## Uczestnicy postępowania

Zarząd Powiatu w Opolu Lubelskim informuje, że w postępowaniu o zamówienie publiczne nr IGM.272.3.2020 pn. „Przebudowa dróg powiatowych i mostu” wpłynęły w dniu 6 kwietnia 2020 r. następujące pytania:

STAN PROJEKTOWANY – SZCZEGÓŁY "A" i "B" 1:10

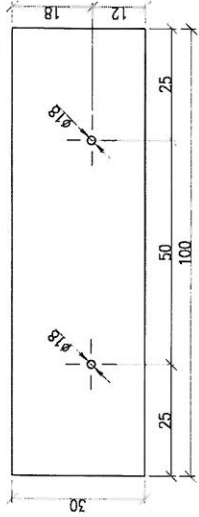
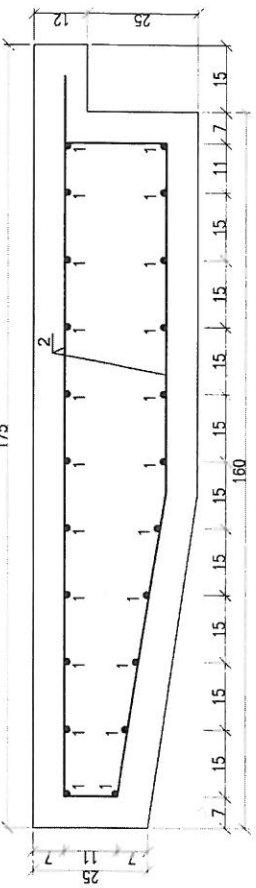
3. Dotyczy Zadania nr 4. Prosimy o załączenie rysunków wykonawczych dotyczących fundamentów żelbetowych barieroporęczy na obiekcie oraz betonu podkładowego zbrojonego (patrz rysunek nr 4).

**Odpowiedź:** Należy dokładnie przeanalizować zaktualizowaną dokumentację przetargową oraz załączone rysunki. Rys.nr.5 „Szczegóły A i B” (załącznik nr 2) oraz rysunek nr.10 „Fundament żelbetowy barieroporęczy ” (załącznik nr 3) pokazują i opisują szczegółowo te elementy.

Załącznik nr.1. Lokalizacja otworów geotechnicznych

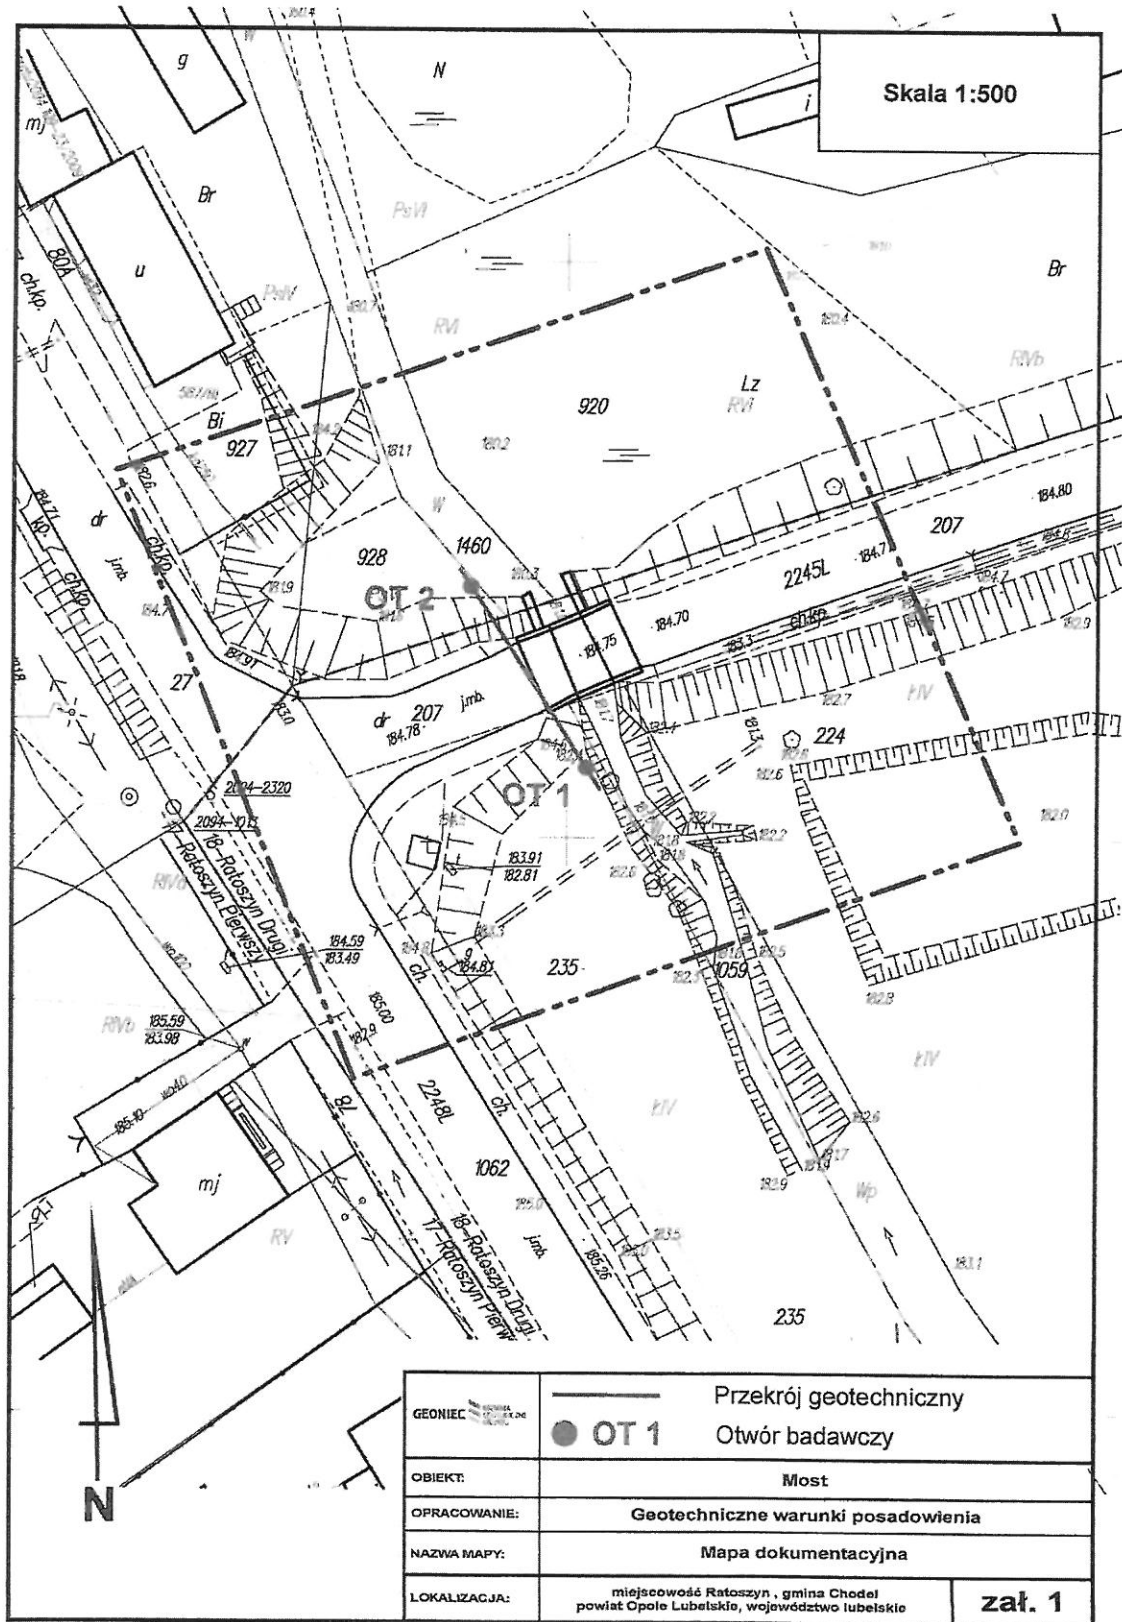
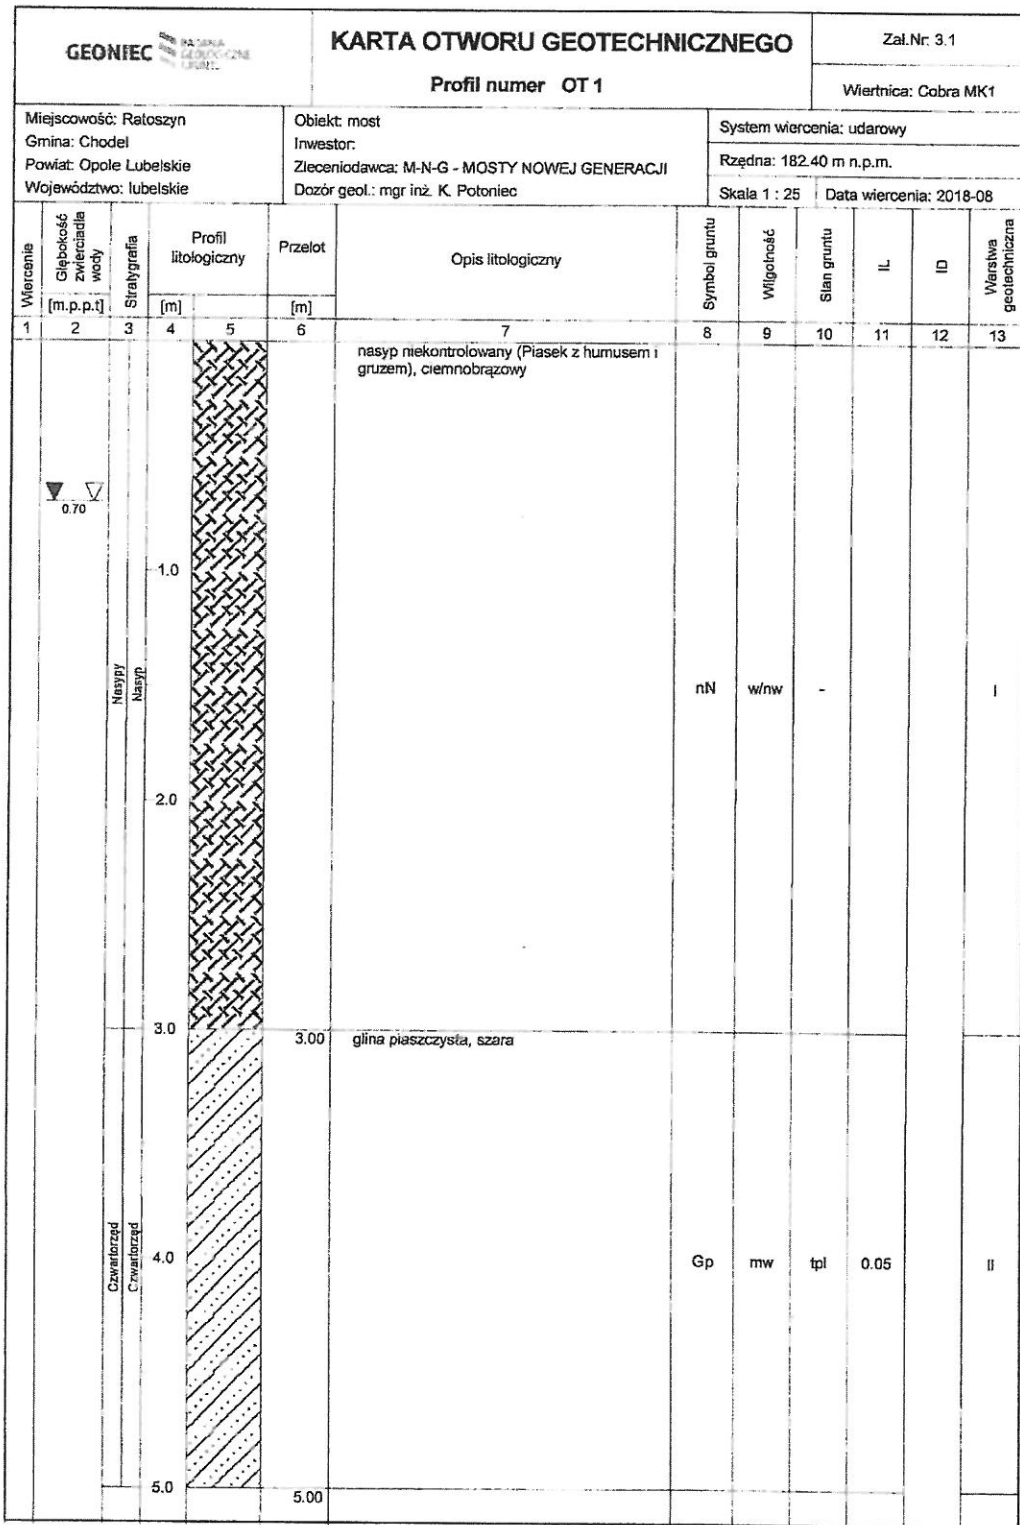
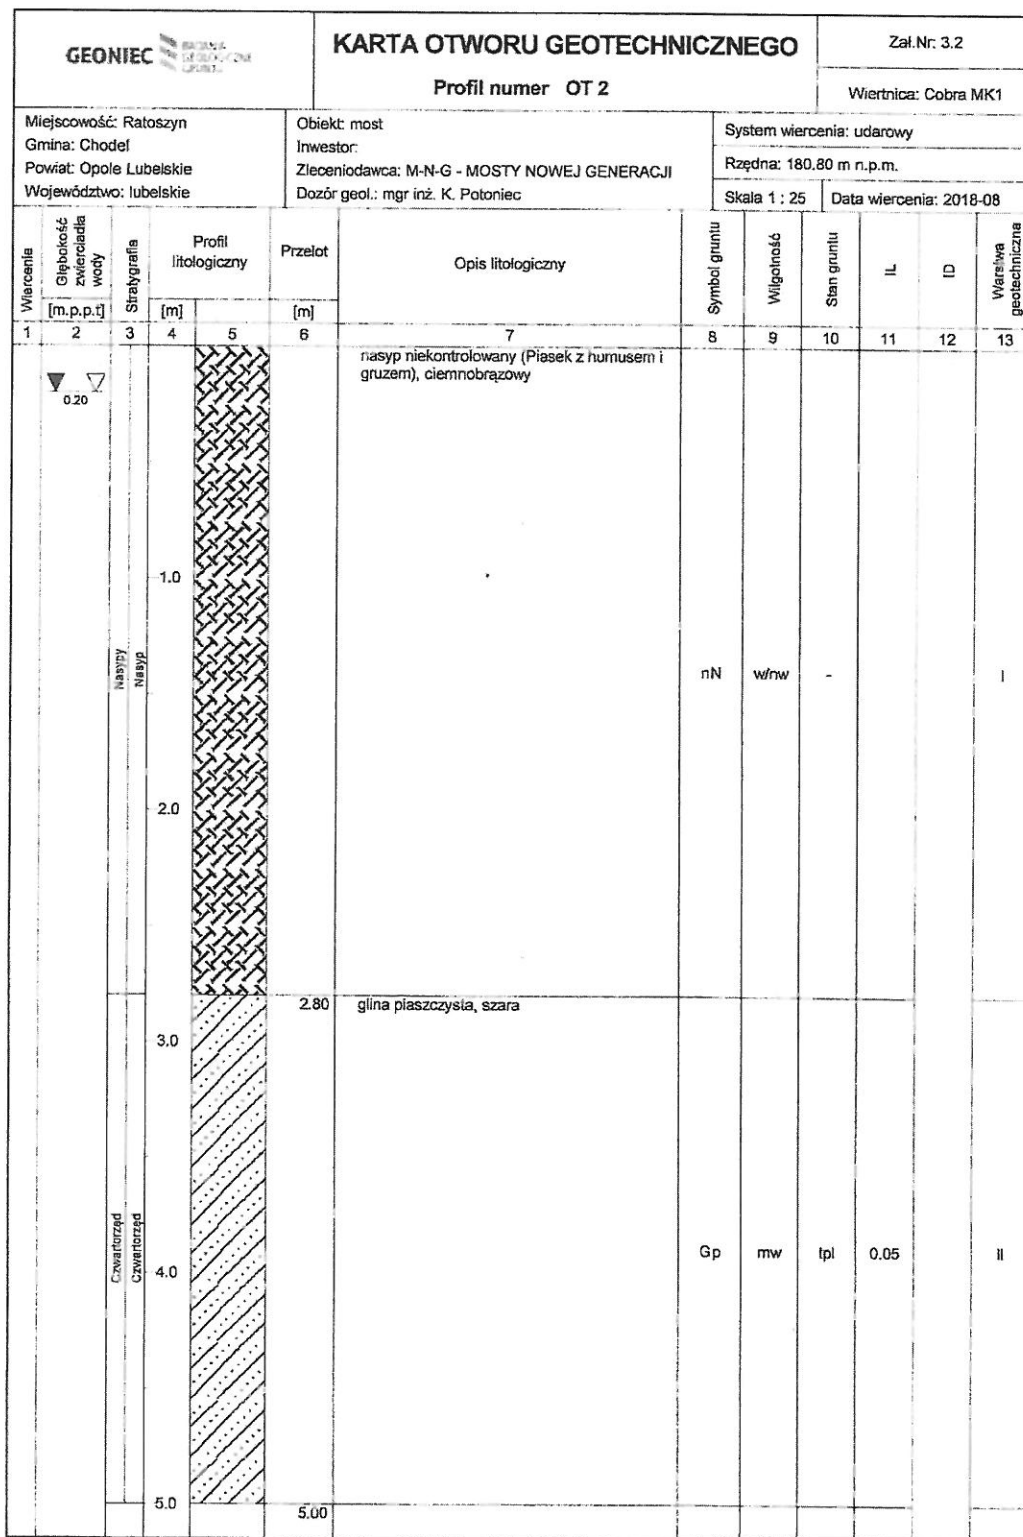
5. Dotyczy Zadania nr 4. Czy Zamawiający dysponuje odwiertami geotechnicznymi terenu w rejonie obiektu? Jeżeli tak, to prosimy o załączenie odwiertów lub innej dokumentacji geologicznej do materiałów przetargowych.

**Odpowiedź:** W odpowiedzi na powyższe pytanie załączamy badania gruntu wykonane przez firmę GEONIEC-Badania Geologiczne Gruntu - załącznik nr 4. W przekazanych materiałach znajdują się karty odwiertów.

ZBROJENIE FUNDAMENTU OPORU STOŻKA 1:10

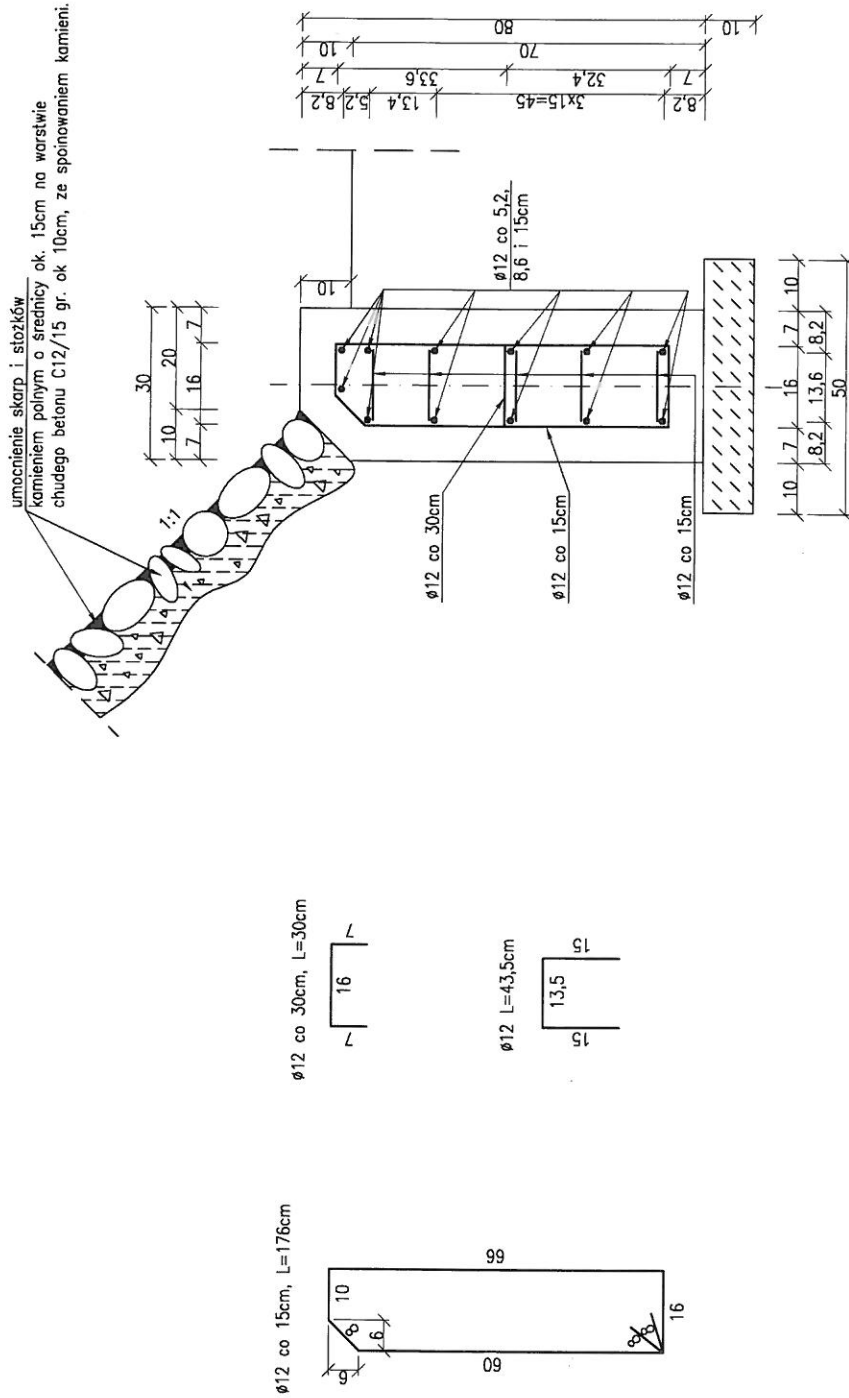
6. Dotyczy Zadania nr 4. Prosimy o załączenie rysunków dotyczących wykonania fundamentu oporowego stożka ukazanego na rysunku nr 8 „Widok z góry”.

**Odpowiedź:** Informujemy, że rysunek fundamentu oporu stożka jest pokazany na rys. nr 11 stanowiącym załącznik nr 5 do odpowiedzi na niniejsze pytania.
